SPORTOVNÍ HALA LYSÁ NAD LABEM

**VYSVĚTLENÍ ZADÁVACÍ DOKUMENTACE Č. 9
ze dne 19. 2. 2021**

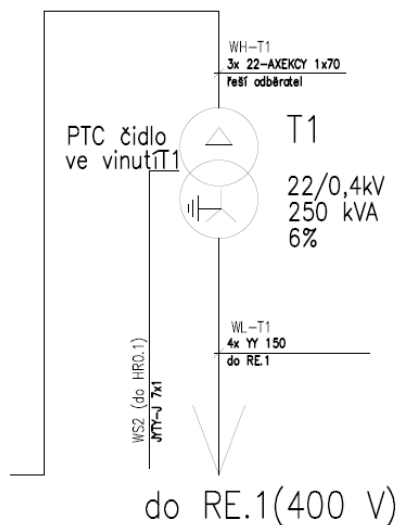
Ve výpisu oken u položek s označením O1-O15 v odstavci třída neprůzvučnosti se udává $R_w < 41-45\text{dB}$. Jedná se o hodnotu menší 41-45db, nebo rovnající se?

Vyhovující je třída neprůzvučnosti číslo 4 nebo lepší.
